Notitie / Memo

Aan: Gemeente Wijdemeren: Erik Verkerk
Van: Peter Nijhout
Datum: 13-2-2020
Kopie: Jelmer Droogsma, Rémy Rijniers, Govert Nieuwhof, Johann Schouten
Ons kenmerk: BG9689-103-001
Classificatie: Alleen voor intern gebruik

Onderwerp: Second opinion verkeersveiligheid voorrangskruising Smidsbrug met bypass

Figuur 1: Afbeeldingen uit rapportage Goudappel Coffeng Woningbouw Kortenhoef, Actualisatie verkeersveiligheid en -afwikkeling.

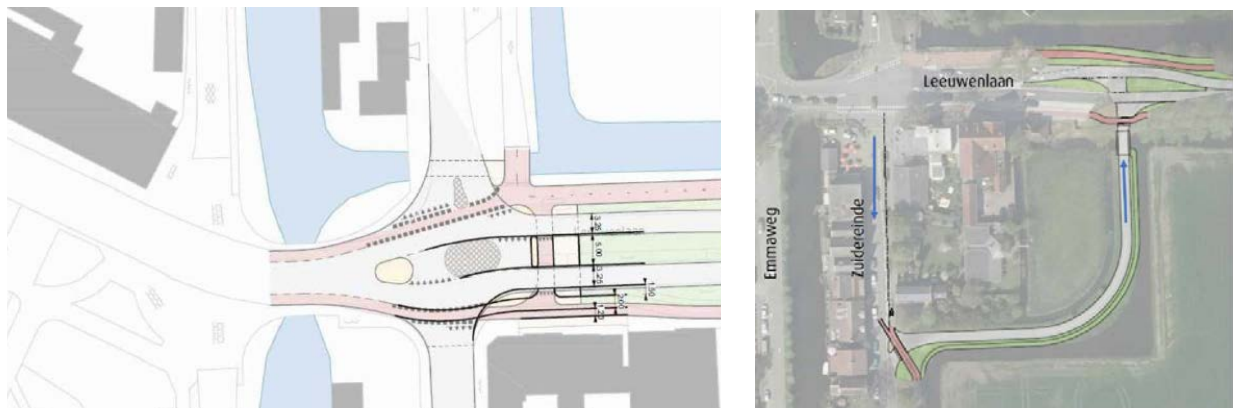
Hieronder zijn onderdelen van de rapportage weergegeven (*cursief*) en is onze analyse toegevoegd. Hierbij wordt in de tekst en in onze analyse wel de relatie gelegd met de voorkeursoplossing voorrangsp plein met by-pass. Na de schouw en het doornemen van het rapport is het ontwerp van het voorrangsp plein met by-pass aangeleverd. Dit ontwerp is hieronder weergegeven. Dit ontwerp is niet gecontroleerd op breedtes van wegvakken en fietspaden. In de rapportage is aangegeven dat de opstellengte voor het oversteken van Noordereinde naar Zuidereinde (en vice versa) tussen de rijstroken op de Leeuwenlaan minimaal 5

meter is. Dit is bij voorkeur 6 meter, maar 5 meter voldoet.

Wij noemen dit ontwerp overigens geen voorrangsp plein maar een voorrangskruising waarin in fases overgestoken kan worden. Bij een voorrangsp plein wordt een voorrangsweg normaliter rechtdoor overgestoken door rechtsaf op te rijden en linksaf op een aparte strook in de middenberm op te stellen. De oversteek Noordereinde naar Zuidereinde is vormgegeven als een regulier voorrangskruispunt met middenberm.

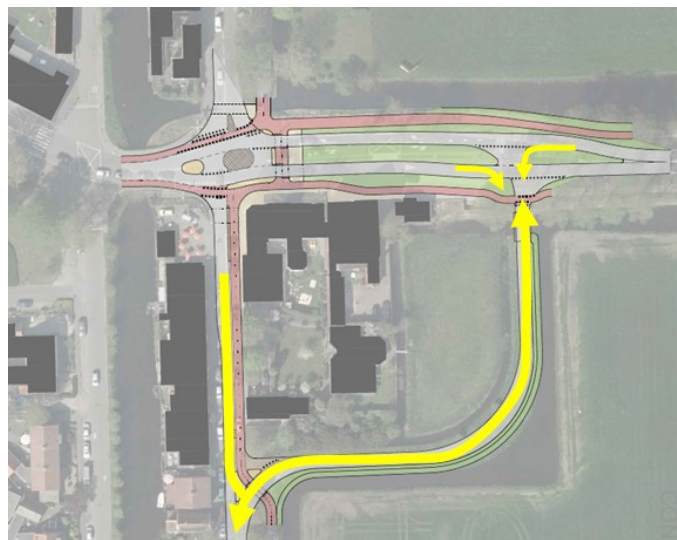
1. Is het voorrangsplein met by-pass veiliger dan de huidige VRI? Is het ontwerp van het voorrangsplein + by-pass verkeersveilig?

Een voorrangskruispunt met by-pass is veiliger dan de huidige VRI op de kruising Leeuwenlaan/Noordereinde/Zuidereinde, aangezien rood licht negatie wordt tegengegaan en onveilig gedrag niet meer zal voorkomen door een beter doostroming. De oversteekbaarheid van de Leeuwenlaan en Kerklaan in combinatie met de snelheid op de Leeuwenlaan en Emmaweg dient blijvend gemonitord te worden op het kruispunt Leeuwenlaan/Noordereinde/ Zuidereinde en het kruispunt Kerklaan/Emmaweg/Koninginneweg om de verkeersveiligheid te waarborgen.

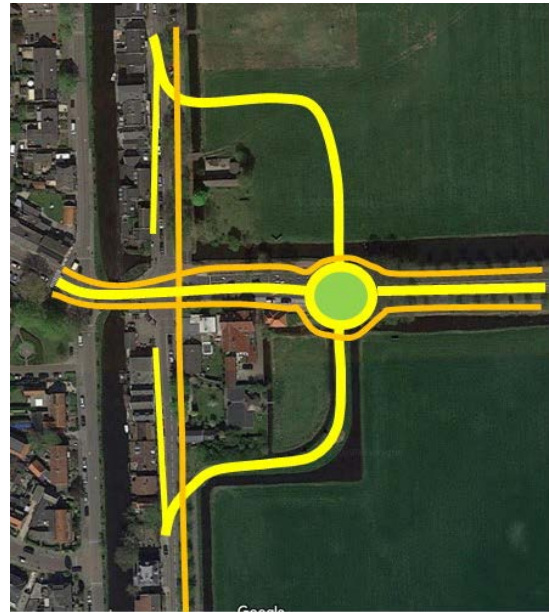
Om de doorgaande route Noordereinde Zuidereinde te ontmoedigen en de veiligheid te vergroten is het ook mogelijk om de by-pass op te waarderen naar een twee richtingen weg en het kruispunt met de Leeuwenlaan een volledige T-kruising te maken met een ruime middenberm. Het deel van Zuidereinde dat aansluit op de Smidsbrug wordt dan alleen toegankelijk gemaakt voor fietsers. Op de figuur hiernaast is met een gele pijl de by-pass aangegeven voor twee richtingen auto en vrachtverkeer.

Blijft het oversteken onveilig dan is er een mogelijkheid om een rotonde aan te leggen op de plek van de aansluiting van de by-pass op de Leeuwenlaan met een nieuwe weg naar het Zuidereinde en een nieuwe weg naar het Noordereinde voor het autoverkeer. De laatste stukken van beide wegen tot Leeuwenlaan sluiten alleen voor fietsers aan. Op de plek van het huidige kruispunt Noordereind/Zuidereind komt een fietsoversteek met middenberm op een plateau. Dit is wel een duurder oplossing gezien het ruimtebeslag. De Smidsbrug hoeft niet verbreed te worden. Hiernaast is deze mogelijkheid globaal aangegeven met in geel de weg voor auto en vrachtverkeer en in oranje de fietspaden.
